RESOLUCIÓN No.

POR MEDIO DE LA CUAL SE AUTORIZA UNA OCUPACIÓN DE CAUCE Y SE TOMAN OTRAS DETERMINACIONES

Que mediante Auto N° AU-02842 del 25 de agosto de 2021, se inició al trámite ambiental de **AUTORIZACIÓN DE OCUPACION DE CAUCE**, solicitado por la señora **CLAUDIA MARCELA URIBE ARANGO**, identificada con cédula de ciudadanía, número 43.871.477, para la construcción de alcantarilla en tubería Flexible de 36" (0.90 m), la cual tiene una longitud de 85.85 m, cuenta con una cámara de inspección en la abscisa 66.84, donde el primer tramo cuenta con una pendiente del 4.02 % y el segundo con 2.0 %. La obra se encuentra ubicada entre dos lagos artificiales, en beneficio del predio con FMI 017-343, ubicado en la parcelación Fizebad Lagos, Municipio del Retiro.

Que técnicos de la Corporación procedieron a evaluar la totalidad de la información presentada y realizaron visita el 26 de agosto de 2021, generándose el Informe Técnico N°IT-05210 del 30 de agosto del 2021, dentro del cual se desprenden unas observaciones que hacen parte integral del presente acto administrativo, concluyéndose lo siguiente:

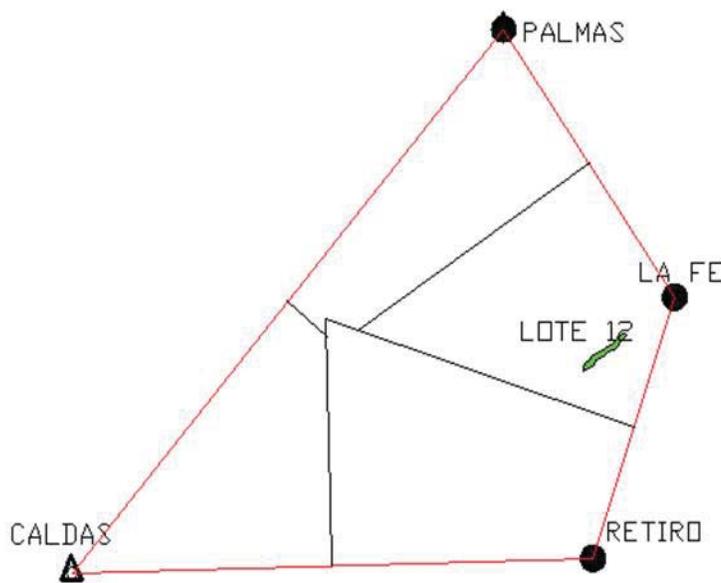
- Para obtener los parámetros morfométricos del área de drenaje se utiliza Cartografía 1:25000, pero al comparar con las condiciones actuales que se observan en las imágenes de Google Earth, se encontró que los drenajes no coincidían, en la escorrentía de interés se encuentran lagos artificiales que no se aparecen en la cartografía, por lo que el área de drenaje se obtuvo combinando esta cartografía con la imagen de Google.

En la imagen de la cuenca se pueden observar cuatro lagos artificiales que tienen una gran influencia en el comportamiento de la corriente ya que cada uno de estos lagos genera un efecto de atenuación de los picos de caudal disminuyendo la magnitud de este en el sitio de aforo, pero también tiene otro efecto en el tiempo de concentración ya que el tránsito por los lagos disminuye la velocidad de los caudales pico y por lo tanto incrementan el tiempo para llegar estos picos al punto de aforo.

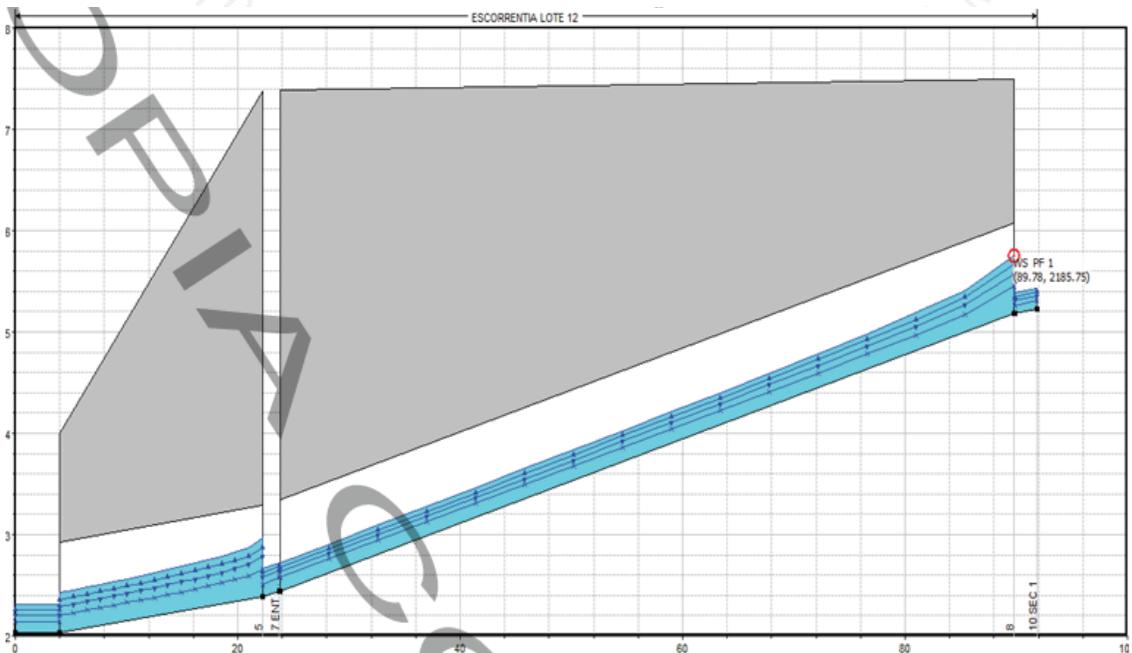
- Para la modelación es necesario establecer las condiciones de frontera, como se va entregar en un estanque o lago artificial se va colocar un control a la salida, este control será una profundidad conocida (known W.S) correspondiente a la cota de fondo a la salida más la mitad del tubo con el fin de simular que se encuentra medio lleno, la cota de fondo a la salida es 2182.03 más 0.45 m, por lo que la cota para la modelación es 2182.48.

- Los resultados obtenidos para el caudal de diseño de crecientes, se observan velocidades bajas a la salida de la tubería, debido al ingreso a un lago

Perfil del flujo con las medidas consideradas'

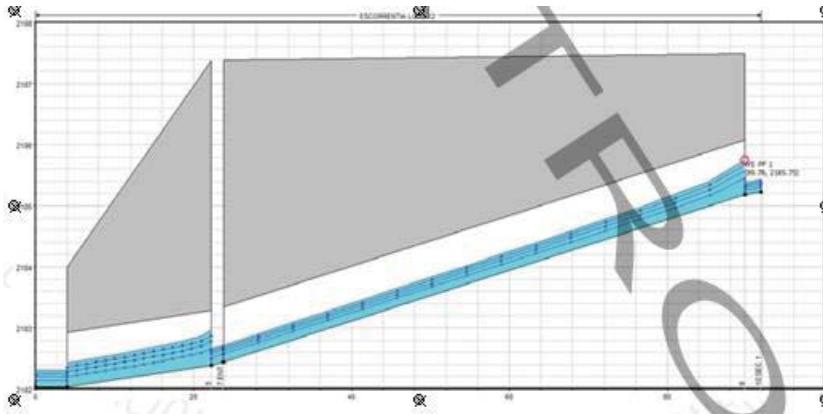
- El usuario plantea que: "En el caso de la alcantarilla en el lote 12 de Fizebad Lagos, aguas arriba existe una obra en concreto proveniente del lago del lote 13, por lo que no habrá efectos ya que esta obra controla el posible incremento en la velocidad; Mientras que aguas abajo es necesario tomar medidas para reducir la velocidad que puede alcanzar el flujo en la tubería de la alcantarilla".

- En el estudio hidráulico se determinó la velocidad que puede alcanzar el flujo en el tramo final de la tubería para la creciente de 100 años (0.94 m3/s), esta es 4.22 m/s la cual es alta para un lecho natural por lo que se deben tomar medidas para reducirla y así mitigar este efecto.

- Debido a la presencia del lago artificial perteneciente al lote 11 que se encuentra muy cerca al lindero del lote 12 y por lo tanto a la salida de la tubería, permite que este lago controle el flujo de la tubería y por lo tanto la velocidad, por lo que el último tramo se proyectó con una pendiente menor a la del tramo inicial y al mismo tiempo la salida del tubo queda sumergida con el agua del lago artificial hasta la mitad del mismo.

- Las medidas consideradas podrían reducir la velocidad a la salida con lo cual se reduce la capacidad erosiva de los caudales de creciente.
